INFORME DE ADMISIÓN
REVISIÓN DE CONTENIDOS MÍNIMOS DEL ESTUDIO DE IMPACTO AMBIENTAL

FECHA DE INGRESO:	30 DE NOVIEMBRE DE 2020.
FECHA DE INFORME:	1 DE DICIEMBRE DE 2020.
PROYECTO:	CAJÓN PLUVIAL (ALCANTARILLA)-PASEO DEL NORTE
CATEGORÍA:	I
PROMOTOR:	INMOBILIARIA CIELO AZUL, S.A.
CONSULTORES:	MARCEL MENDOZA y JOHANNA MENDOZA
LOCALIZACIÓN:	CORREGIMIENTO DE ERNESTO CÓRDOBA CAMPOS, DISTRITO DE PANAMÁ, PROVINCIA DE PANAMÁ.

INFORME TECNICO N°077-2020
Inspección
Recursos Hídricos**Fecha de la inspección:** jueves, 03 de diciembre del 2020**Fecha de Informe:** lunes, 21 de diciembre del 2020**Localización:**

INFORME TÉCNICO DE EVALUACIÓN ESTUDIOS DE IMPACTO AMBIENTAL

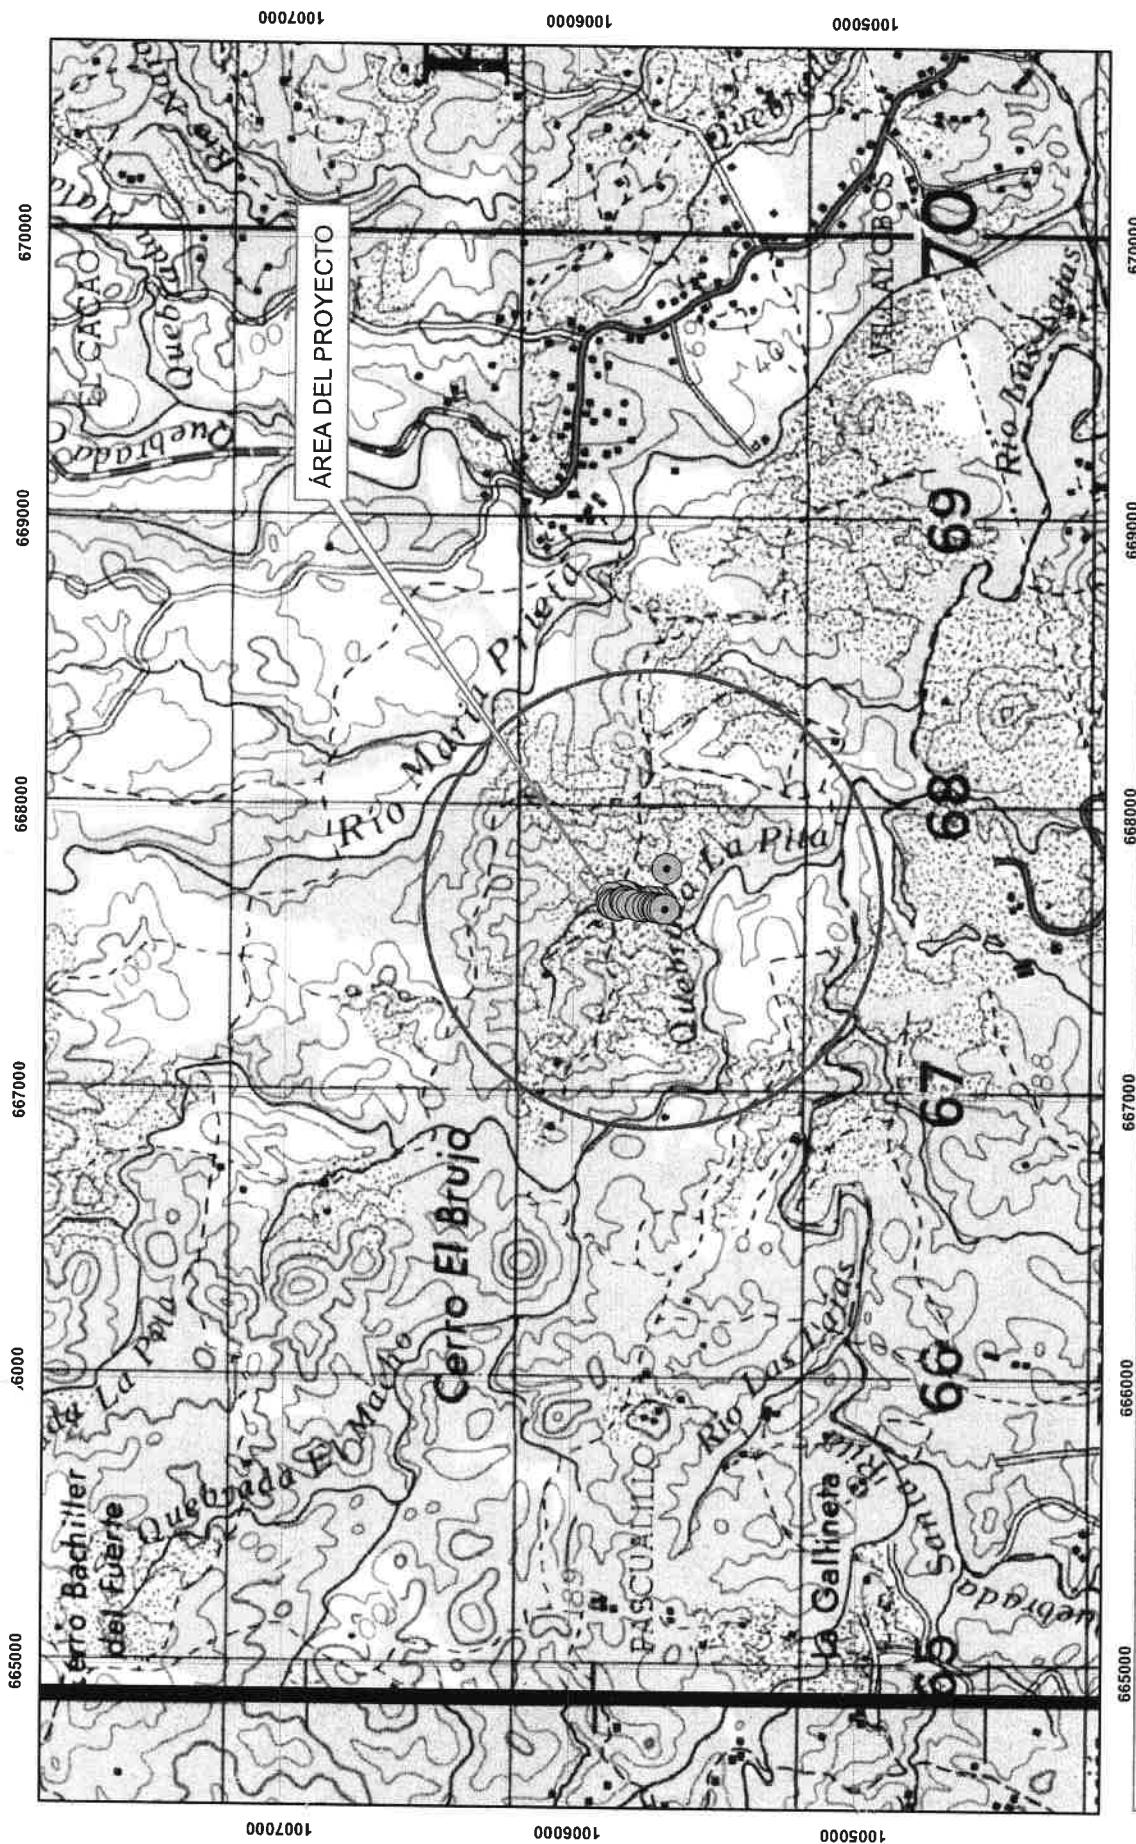
Coordenadas presentadas en UTM WGS 84, se encuentra dentro de la cuenca 144 perteneciente entre Río juan diaz y el río pacora.

Las coordenadas se ubican fuera de área considerada como protegida.

El polígono del proyecto tiene un área aproximada de 4590.5 m², y se ubican en la provincia de Panamá, distrito de panamá y corregimiento de Ernesto córdoba campos.

Foto 5. Observamos la vista superior de la Quebrada Sin nombre

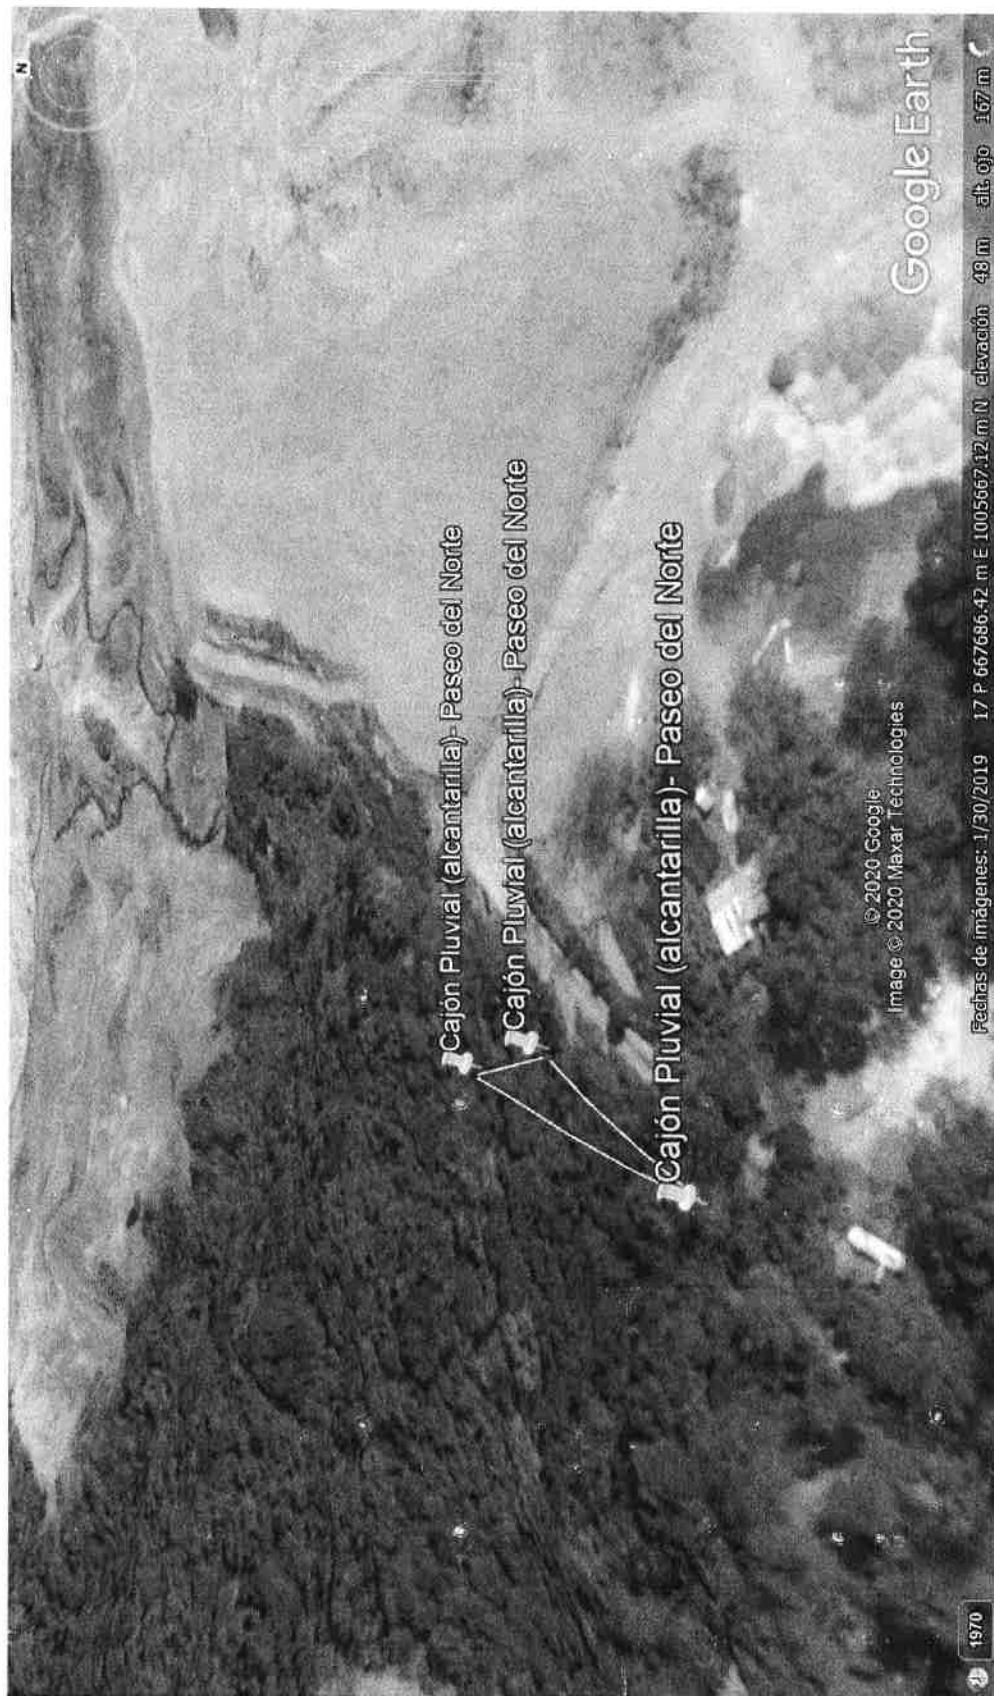
- Durante la inspección se observó que las especies mencionadas en la indemnización ecológica corresponde al bosque de galería de la quebrada Sin Nombre.
- Durante el recorrido se verifico que las coordenadas del proyecto corresponden a las presentadas en el Estudio de Impacto Ambiental.
- Durante la realización de la inspección no se observó la presencia de fauna en el área del proyecto.

- Durante la inspección se observó que el cuerpo hídrico mencionado en el proyecto presenta un curso natural.
- Durante el recorrido observamos cursos de aguas que desembocan en la quebrada Sin Nombre.

- Durante la inspección observamos los trabajos de colocación de tuberías para el cajón pluvial en la desembocadura de la quebrada Sin Nombre en la quebrada La Pita.

- Durante la inspección se observó que la fuente a encajonar colinda con el proyecto Paseo del Norte fase I y Paseo del Norte fase II, las cuales aun se encuentran en movimiento de tierra.

- Durante el recorrido se observó que la quebrada Sin Nombre desemboca en la quebrada La Pita.
- Durante la inspección se le consulto al Ingeniero Mendoza cual era el propósito de encajonar la quebrada a la que se nos menciono que el objetivo era evitar futuras afectaciones a la calidad de aguas del cauce producto de las actividades de desarrollo de la zona.

- Mapa topográfico "Proyecto Visitado" Escala 1:10,000

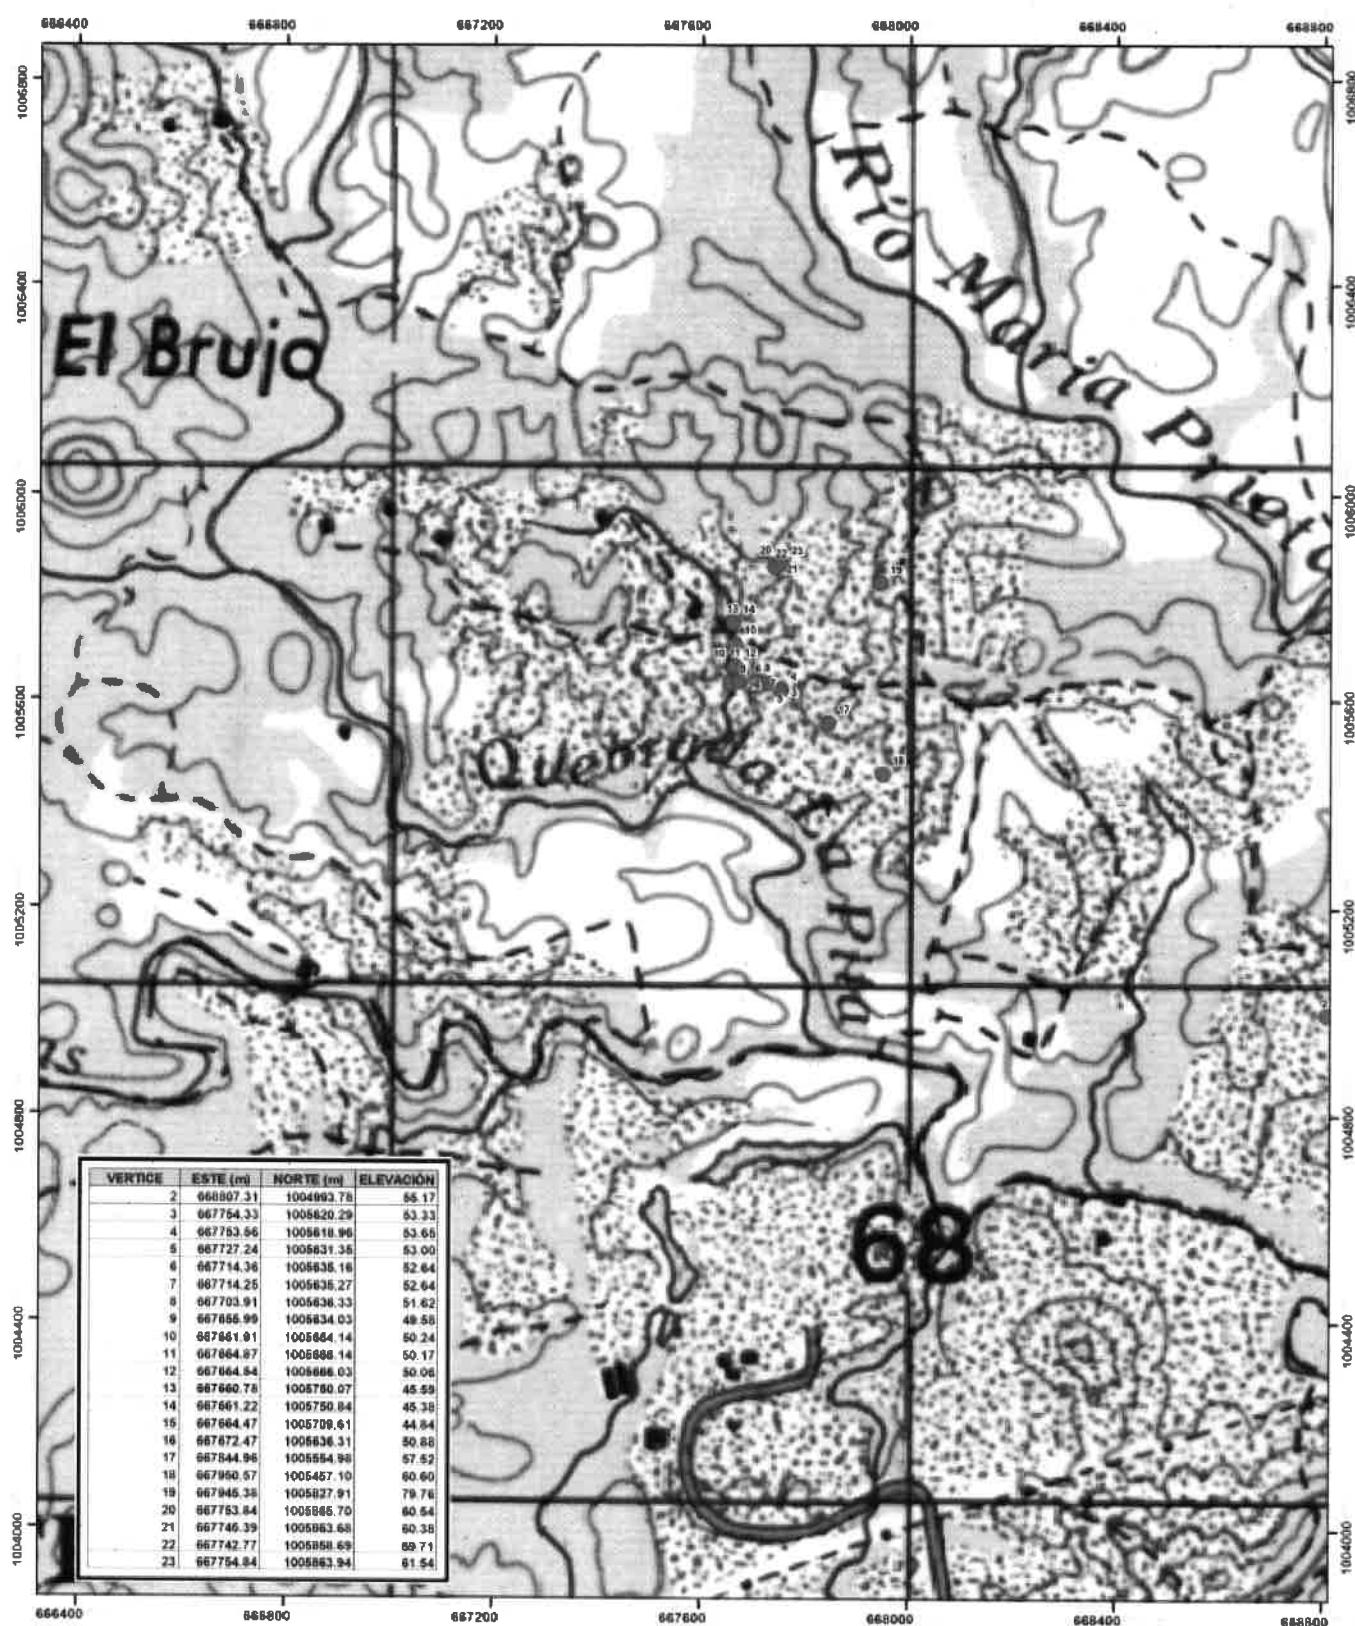
- Alteración y modificación de la hidrología y geomorfología de la quebrada sin nombre.
- Generación e incremento de procesos erosivos a corto, mediano y largo plazo.
- Generación, transporte y suspensión de sedimentos.
- Pérdida total de la vegetación existente.
- Alteración de la calidad del agua.
- Afectaciones al ecosistema acuático.
- Modificación del relieve del terreno.

- Contaminación de aguas abajo por sedimentos.
- Incremento en la velocidad de las aguas, lo cual puede causar inundaciones aguas debajo de la quebrada La Pita, por el mayor volumen de caudal.
- Reducción del espacio fluvial al perderse la dinámica morfología y natural del cauce y a la vez eliminando habitat de las riberas, con el relleno y dragado de las mismas de la Quebrada Sin Nombre.

- Estabilizar las orillas del cauce con vegetación, creando hábitat apropiados para la fauna existente.
- Considerando que el proyecto contempla el movimiento de tierra y generación de sedimentos es importante mencionar que se debe tomar en cuenta que la generación, arrastre y transporte sedimentos del suelo removido afectaría significativamente la fauna acuática de aguas abajo.

- Aplicar medidas de conservación de suelo en cerros y laderas próximas al área de servidumbre de la quebrada Sin Nombre.
- Contemplar que al realizarse el encajonamiento de dicha quebrada, estos pequeños cursos serán obstruidos por la nueva estructura, y cambiarán forzosamente su curso pudiendo causar impactos negativos en la calidad de vida de las personas y conservación del suelo a largo plazo, por lo que se debe garantizar el óptimo drenaje del sitio.
